**Lavori di adeguamento e/o miglioramento tecnico funzionale della sezione stradale in t.s. e potenziamento delle intersezioni – 1° Stralcio lungo la S.S. n. 502 "Cingoli" – S.S. n. 78 "Picena" – Belforte del Chienti – Sarnano"**

**PROGETTO DI FATTIBILITA' TECNICO ECONOMICA**

**STUDIO PRELIMINARE AMBIENTALE  
PARTE GENERALE**

Nota di riscontro alla richiesta di integrazioni

Stralcio cartografia IFFI

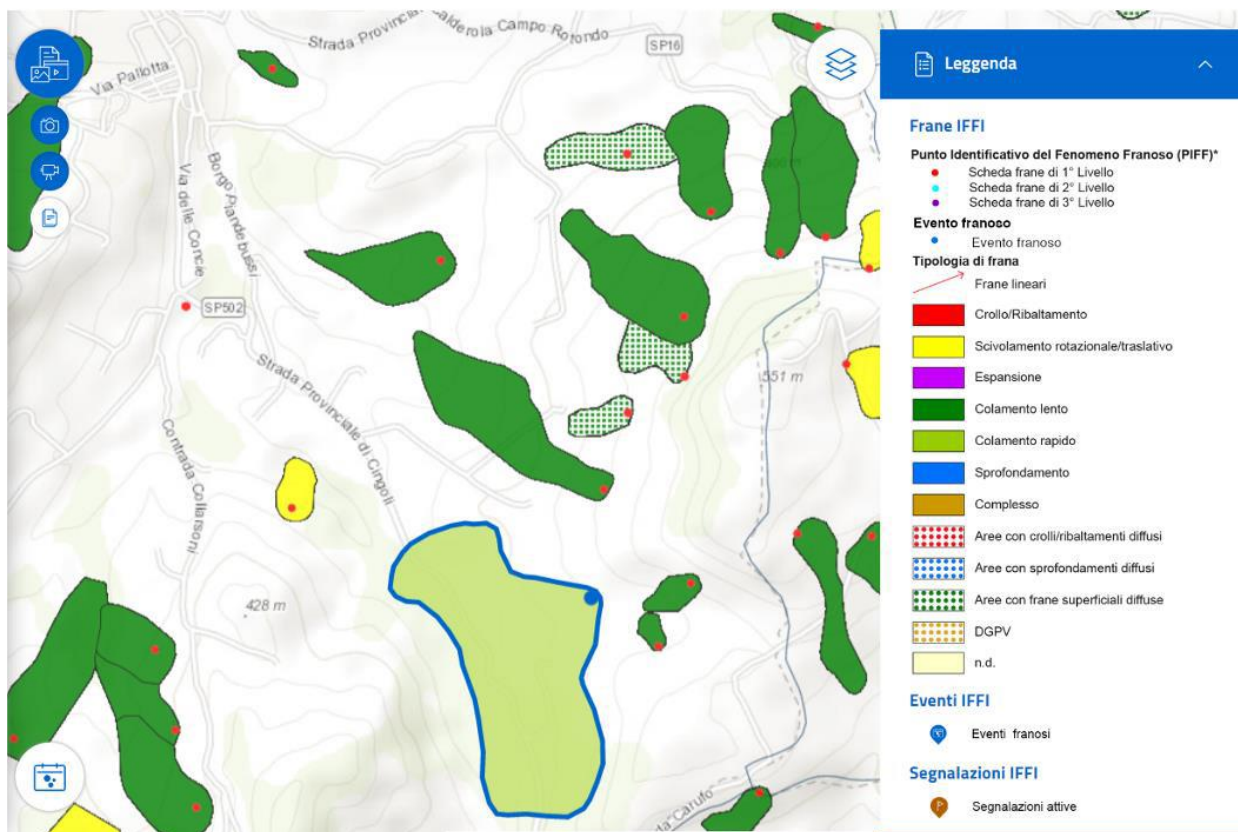
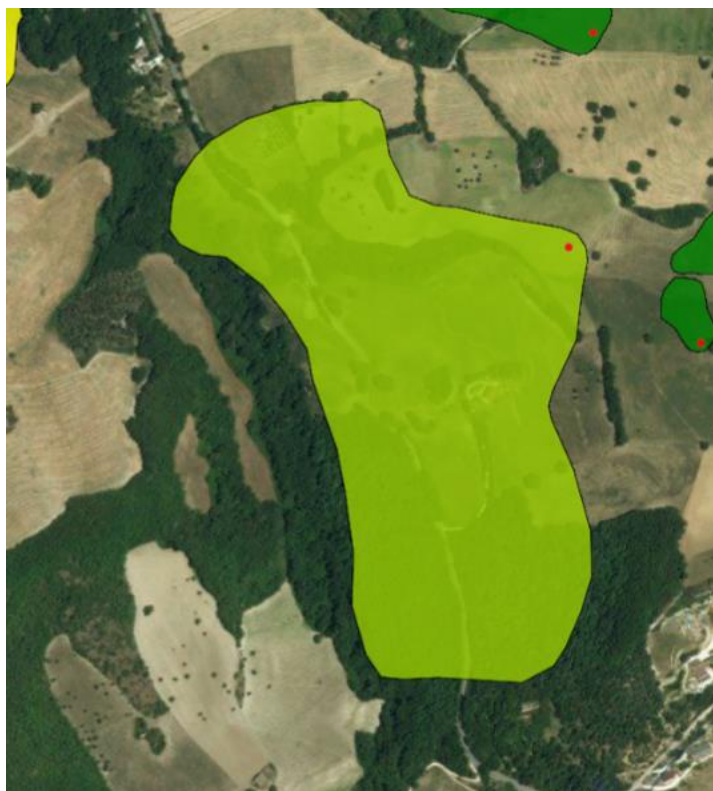
5.2. Lo stralcio della cartografia del PAI riportato negli elaborati di progetto (tavola T01GE00GEOC02B e relazione geologica T01GE00GEORE01B) non risulta aggiornato al D.P.C.M. del 14 marzo 2022 (G.U. 10 maggio 2022; B.U.R. Marche n. 39 del 12 maggio 2022). In base al piano vigente, il tracciato di progetto è interessato da un ulteriore evento franoso (F-19-6823) di rischio medio R2 che deve essere tenuto in considerazione ai fini della progettazione e delle valutazioni ambientali in corso. Si richiede di approfondire tale aspetto.

In riferimento al fenomeno indicato con ID 19-6823, la carta IFFI, che lo individua con codice 0430476900 loc. C.va di Tufo, indica un di tipo colamento rapido con tipo di attività di primo livello attivo/riattivato/sospeso, come visibile nell'immagine seguente.

*Stralcio planimetrico e sezione del Nuovo Viadotto VI.02 tra le progressive 0+348 e 0+388 del tratto L2.*

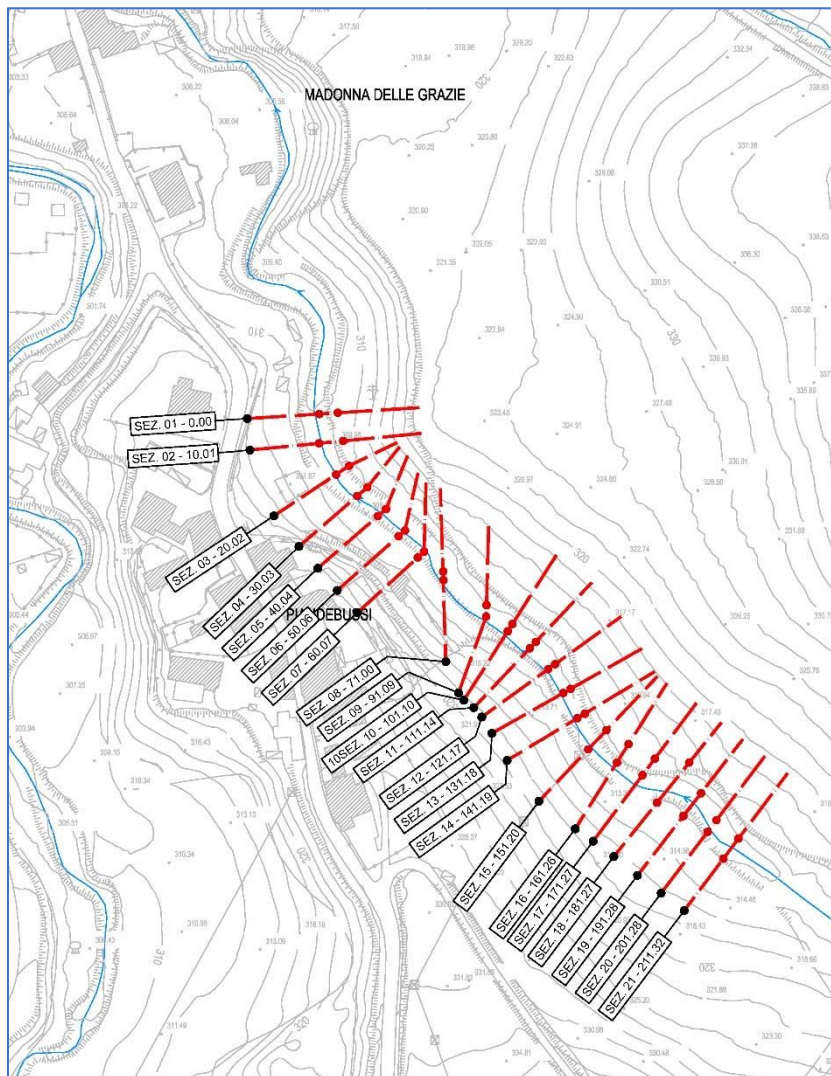
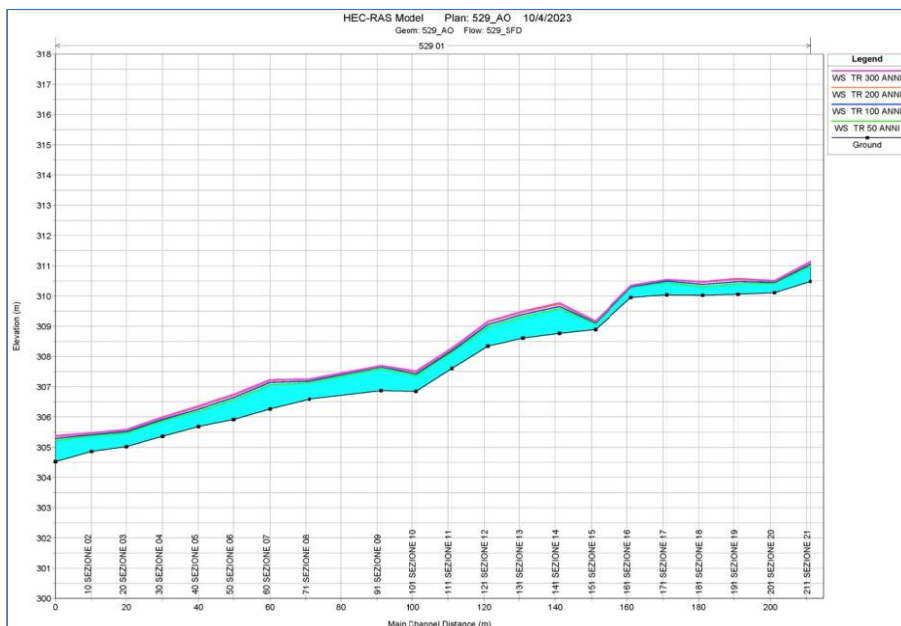
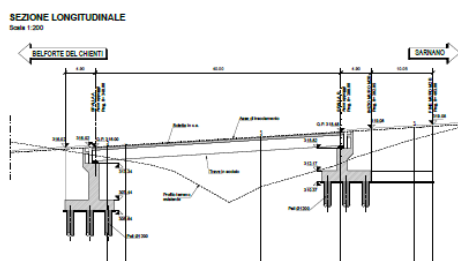
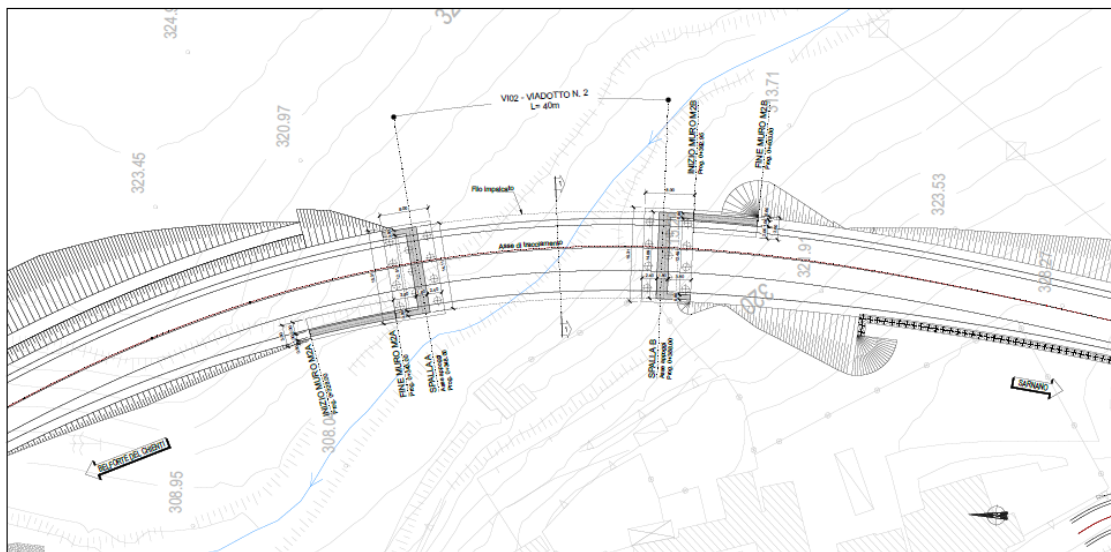
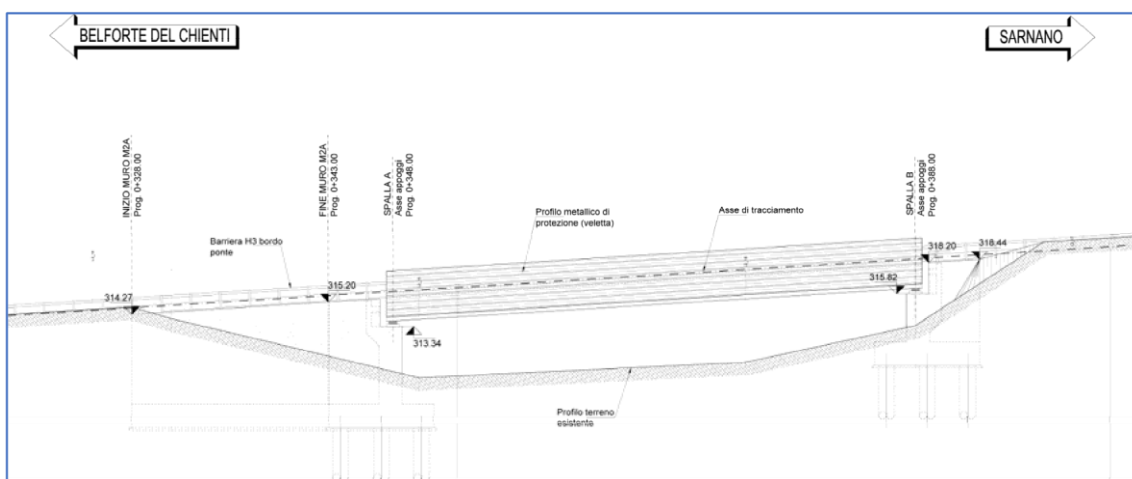
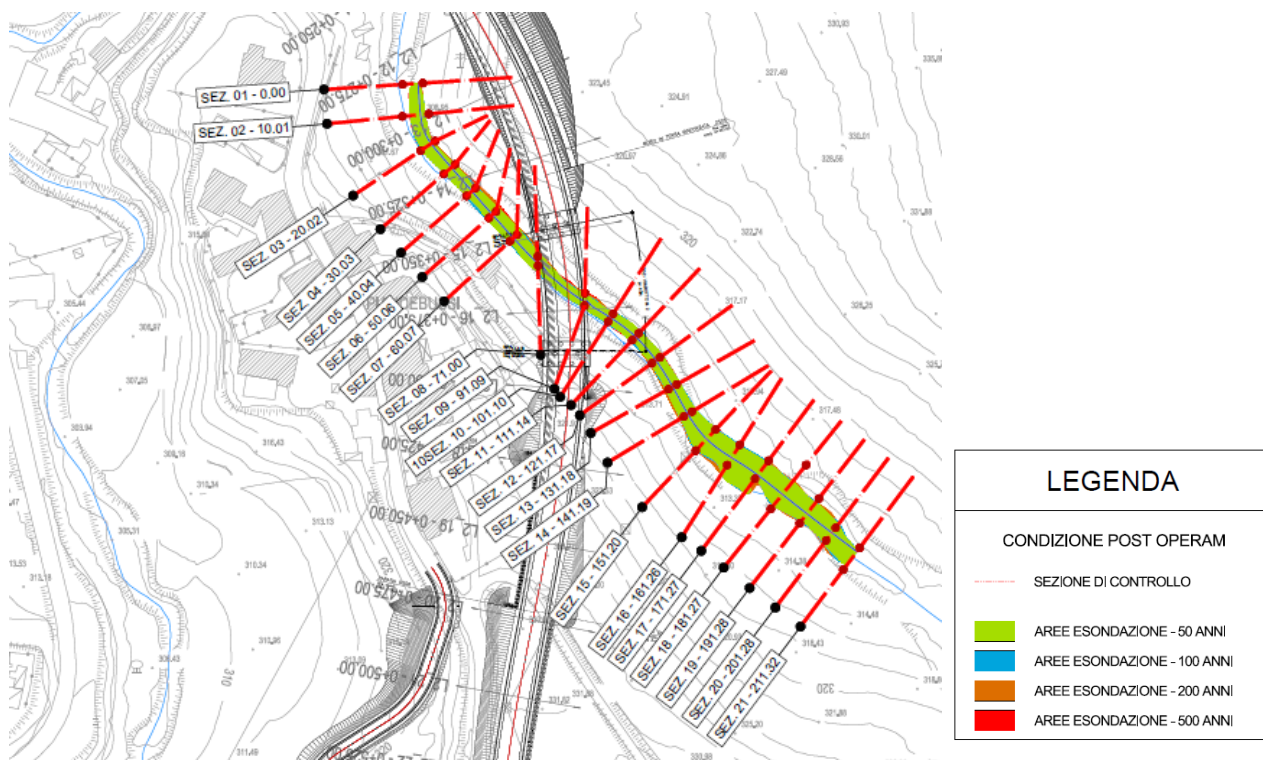
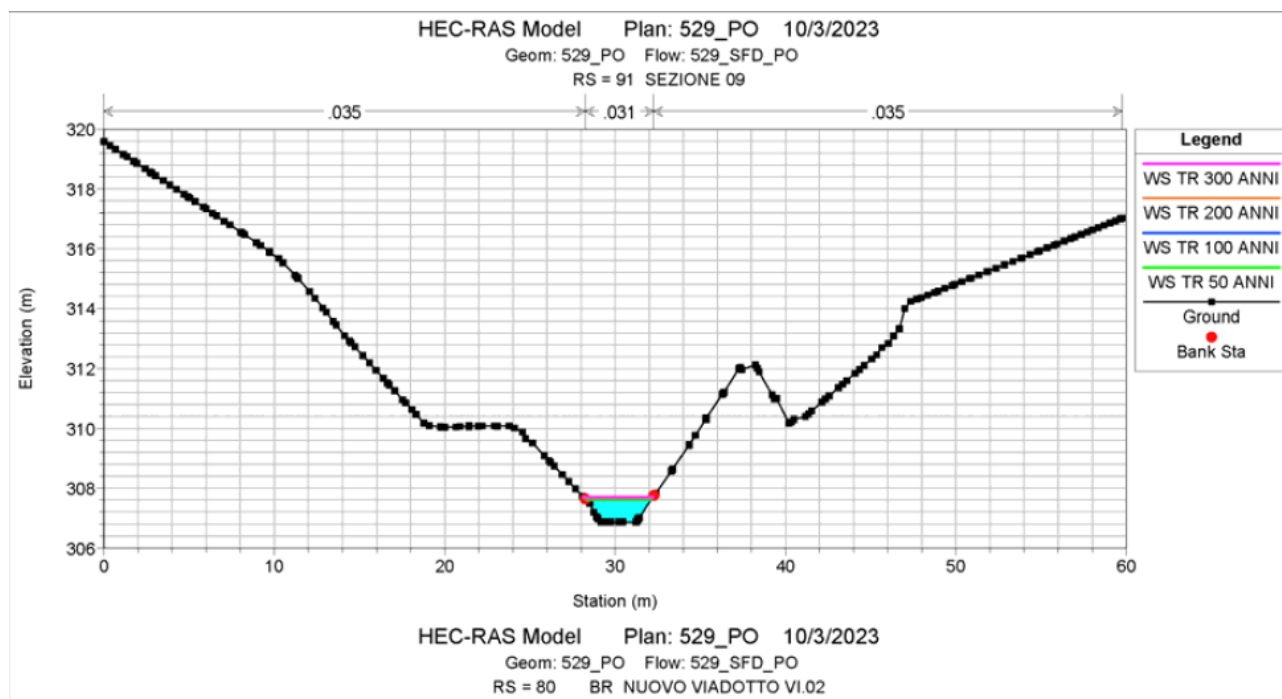
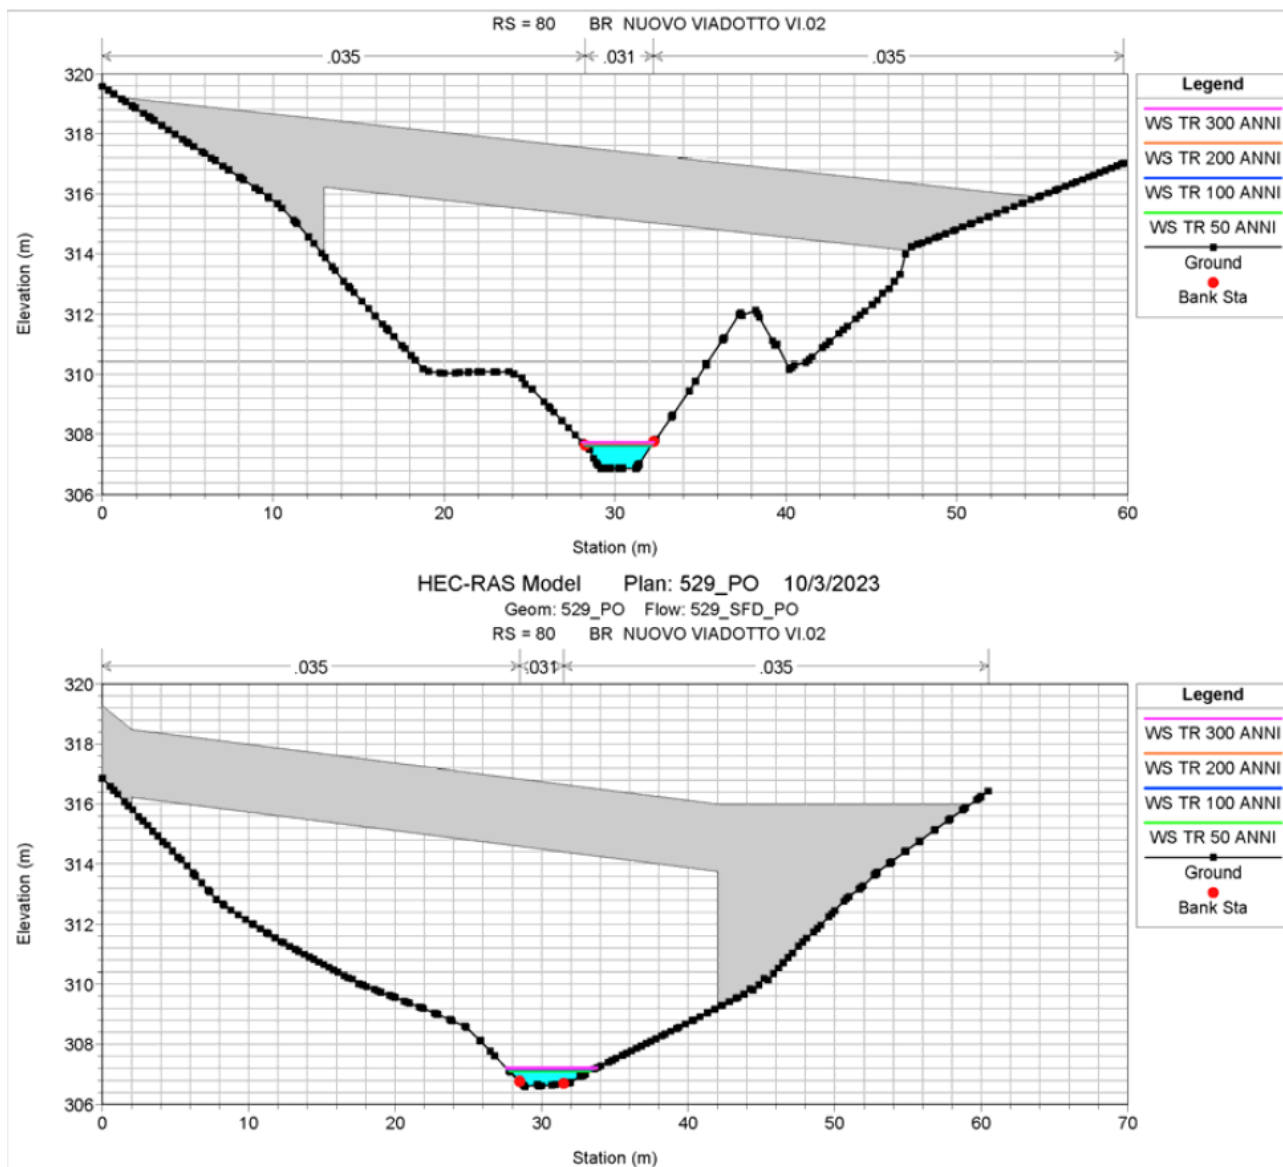
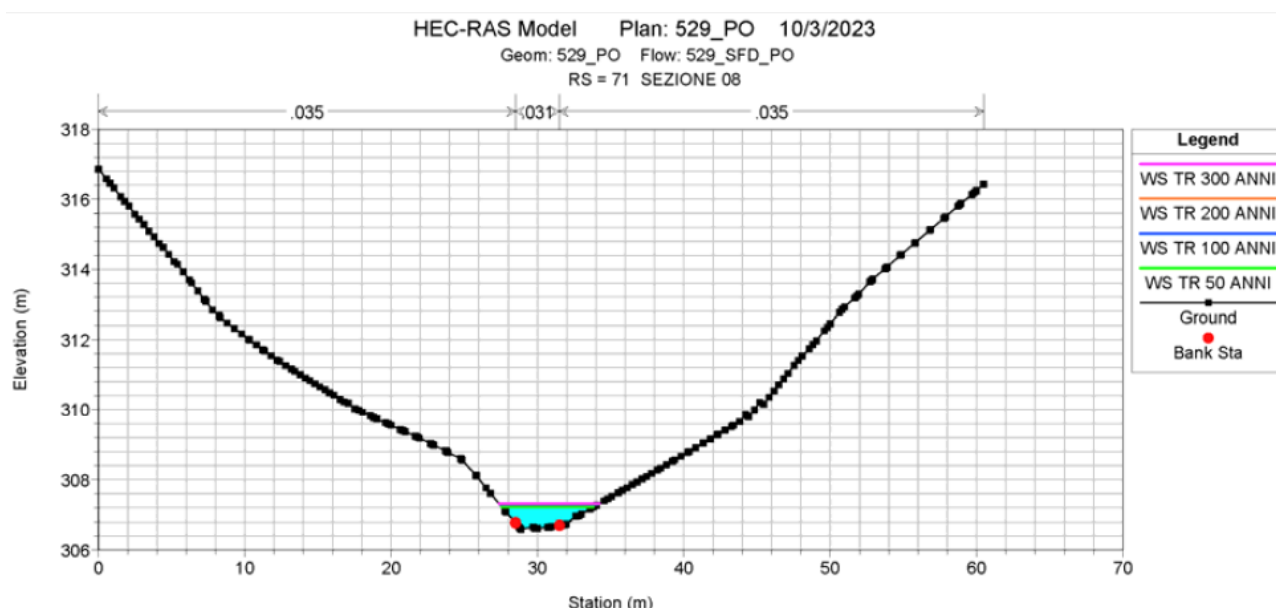
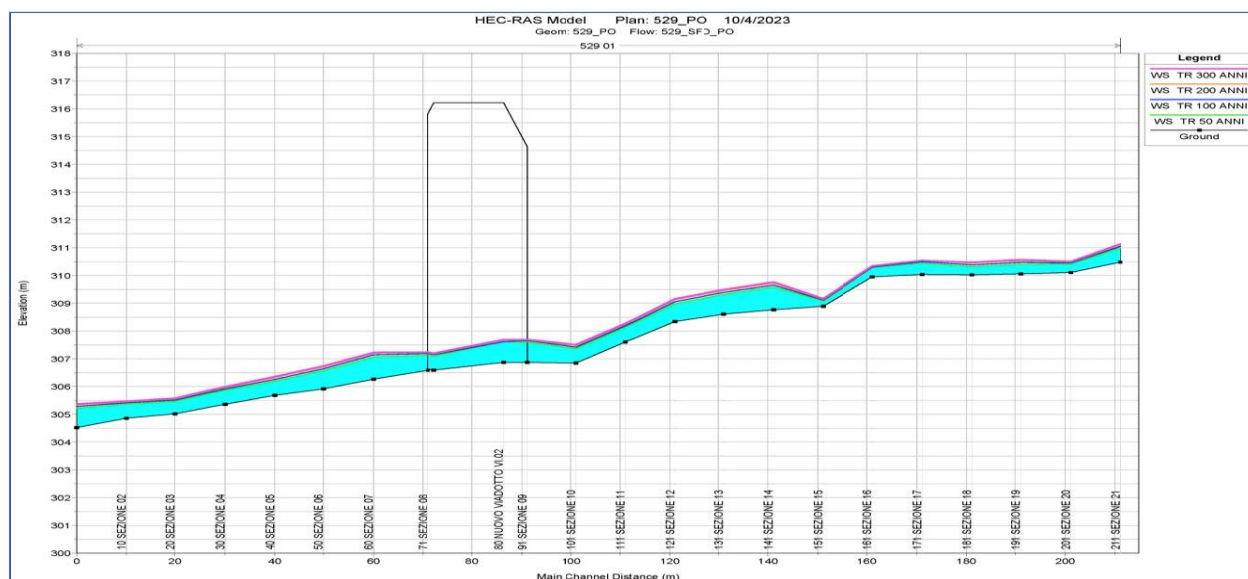
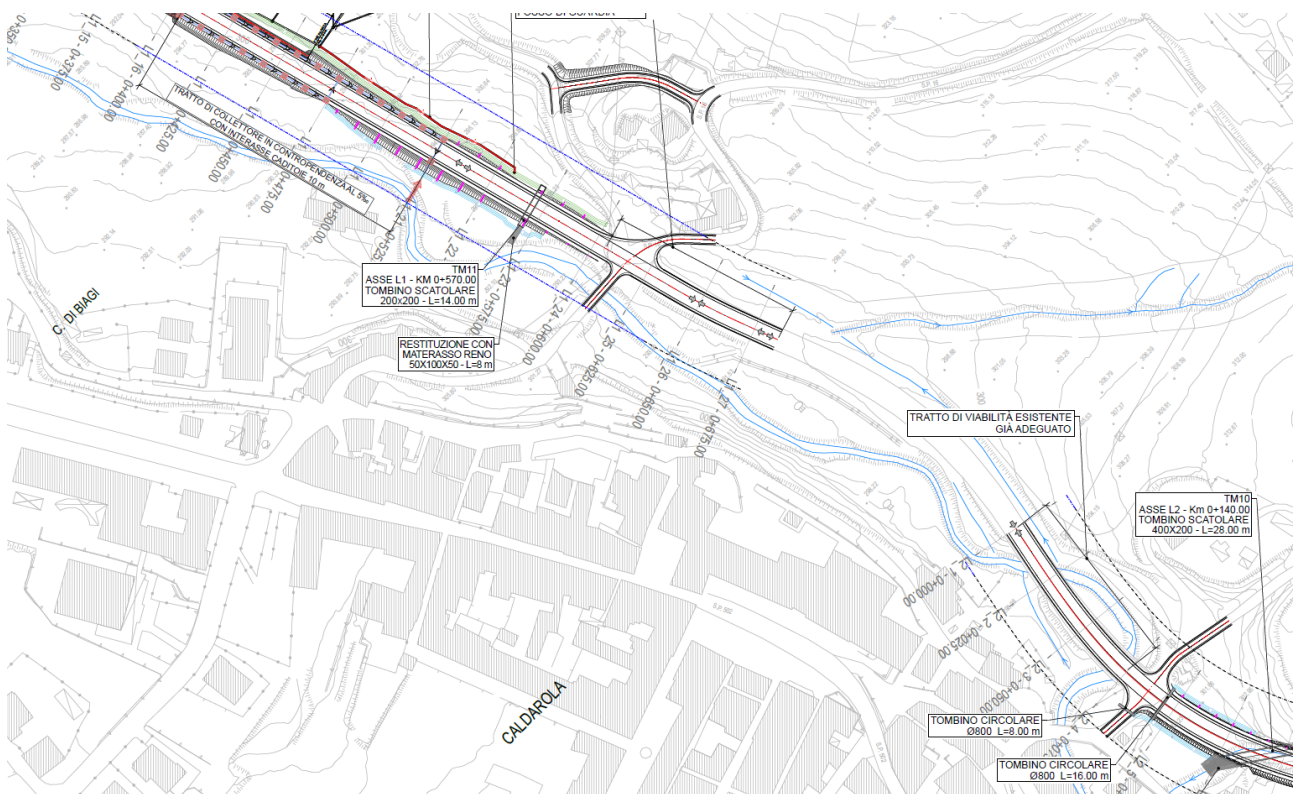
*7.3. Si richiede di valutare l'interferenza del tracciato dell'asse principale con il regime idraulico del fosso attraversato dal viadotto VI.02, segnatamente in destra idrografica, modificando se del caso la luce tra le spalle del manufatto.*

Rispetto alla configurazione geometrica dello stato Ante Operam, non vi sono variazioni di localizzazione e/o integrazioni informative in merito alle sezioni di controllo. Ovviamente la differenza geometrica di modello risiede nell'introduzione del nuovo Viadotto in corrispondenza della progressiva di calcolo 80, ovvero tra le sezioni 08 e 09.

Il calcolo dei profili di corrente è stato quindi condotto con la metodologia descritta ai paragrafi precedenti, per i valori di portata relativi ai tempi di ritorno di 50, 100, 200 e 300 anni.
